Krycí list ZBV

Název a evidenční číslo Stavby: II/105 - Severní obchvat Jílového u Prahy, 5211521005 Číslo a název stavebního objektu/provozního souboru (SO/PS) SO 201 PHS km 1,160-1,180 vpravo Číslo a název podobjektu/rozpočtu:	Číslo SO/PS/ /číslo Změny SO/PS: 201/1	Číslo ZBV: 27
---	---	-----------------------------

Změnový list

Název a evidenční číslo Stavby: II/105 - Severní obchvat Jílového u Prahy, 5211521005 Název stavebního objektu/provozního souboru (SO/PS): PHS km 1,160-1,180 vpravo	Číslo SO/PS / / číslo Změny SO/PS: 201/1	Číslo ZBV: 27
---	---	-------------------------

Název stavby: II/105 - SEVERNÍ OBCHVAT JÍLOVÉHO U PRAHY	Číslo objektu: SO 201
---	---------------------------------

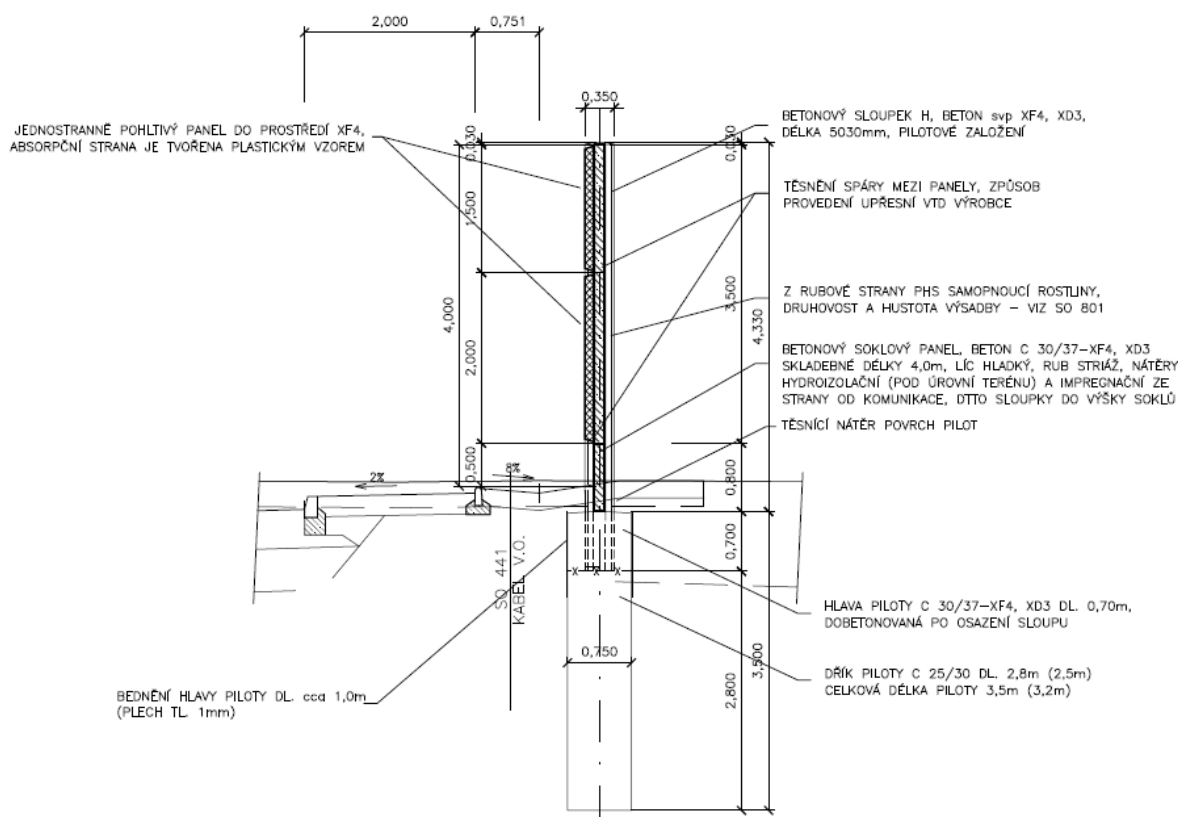
V průběhu stavebních činností na objektech řady 300 bylo zjištěno, že skalní podloží vystupuje v některých úsecích blíže povrchu, takže může nastat problém při vrtání pilot – předpokládaná délka pilot uvažovaná podle PDPS činila průměrně 3,50m včetně kalichu. Vzhledem k obavám při realizaci vrtů v tvrdých horninách a současně výskytu kvalitnějšího podloží byla provedena optimalizace a přesnější návrh založení stěny. Výsledkem je redukce délky některých pilot, což se projeví v položkách č. 224324, 264130, 264230, 264330, 264430, 224365 a 711111.

Dále bylo rozhodnuto o vypuštění barevného nátěru panelů PHS (viz doklad č. 13). Projeví se vynulováním položky č. 78440.

Vzhledem k obavám při realizaci vrtů v tvrdých horninách a současně výskytu kvalitnějšího podloží byla provedena optimalizace a přesnější návrh založení stěny.

Výsledkem je redukce délky některých pilot.

Zkrácení pilot délky 3,2 až 3,7 m o 0,2 m (max.).

Zkrácení pilot délky 2,9 m o 0,1 m (max.).

Piloty délky 2,6 m není povoleno zkracovat.

S návrhem změny souhlasíme za podmínky, že v průběhu realizace vrtů potvrdí geotechnik zhotovitele a odsouhlasí geotechnik objednatel změnu geologických podmínek
